## 关于F栋办公楼建筑高度调整的情况说明

## 关于总建筑面积指标调整的情况说明

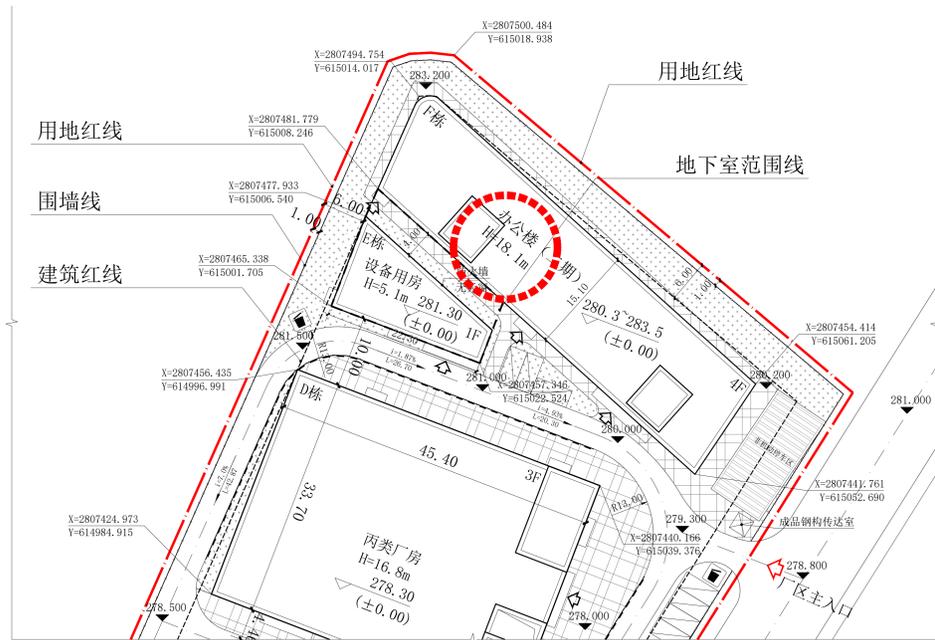
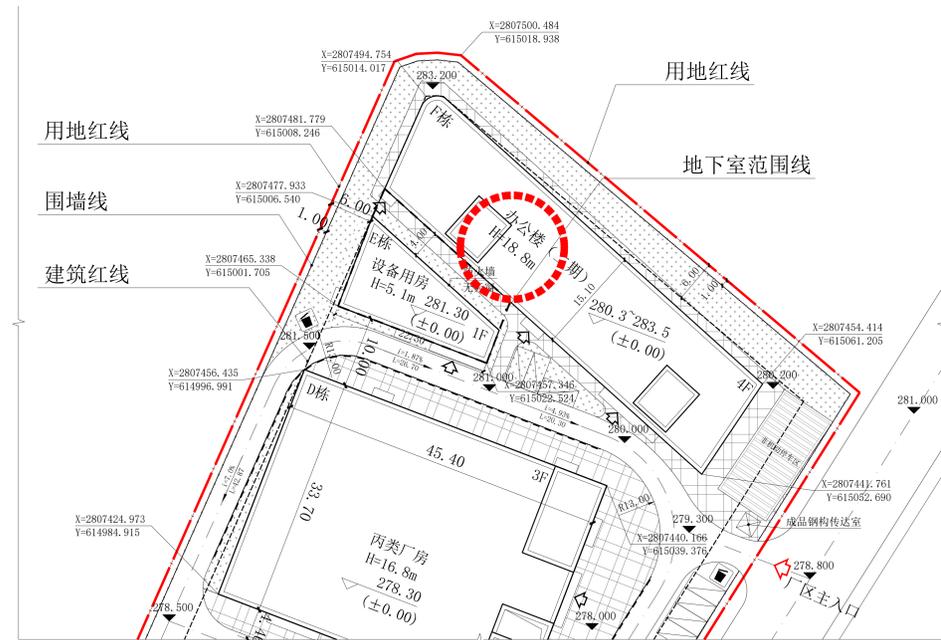
因方案设计阶段数据核对疏忽，导致F栋办公楼建筑高度标注出现笔误。具体原因为：设计过程中度计算有误，错误将建筑高度由实际的18.8米标注为18.1米，造成报送高度与实际高度不符。

**更正内容：** 将F栋办公楼建筑高度由原报审的18.1米更正为18.8米。

**调整结果：** 建筑高度增加0.7米（该调整仅涉及数据修正，不涉及建筑层数、外立面及功能的改变）。

**变更范围：** 除上述建筑高度数据更正外，其余技术图纸及经济技术指标均保持不变。
